弊社発行の『航空六法』、『航空法』の訂正及びお詫び

別表第5（第79条関係）9項 停止位置標識 2号口（航空六法平成28年版においては555ページ）に下記の誤りがありました。謹んで訂正させていただきます。

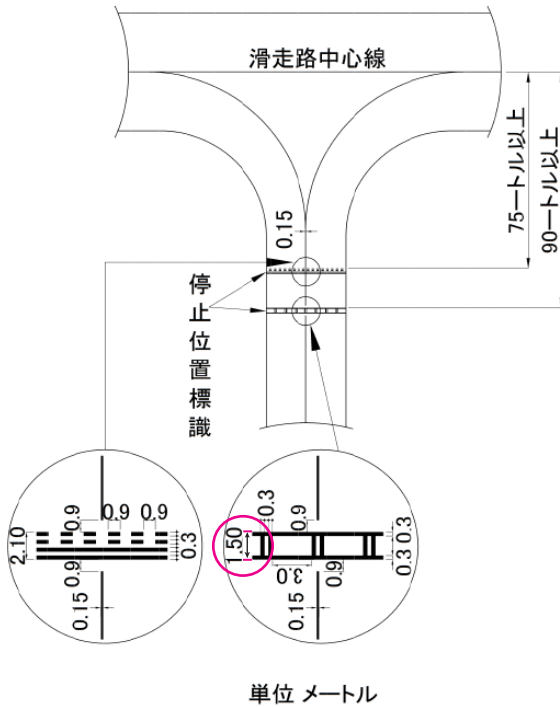
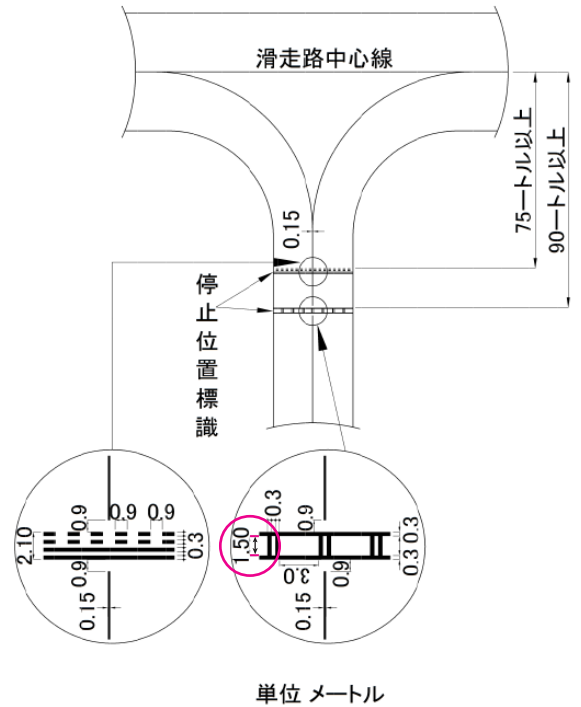
※ 1.50メートルの引き出し線が外線（線の外側）に誤って引かれていました。正しくは内線（線の内側）からの長さが1.50メートルになります。
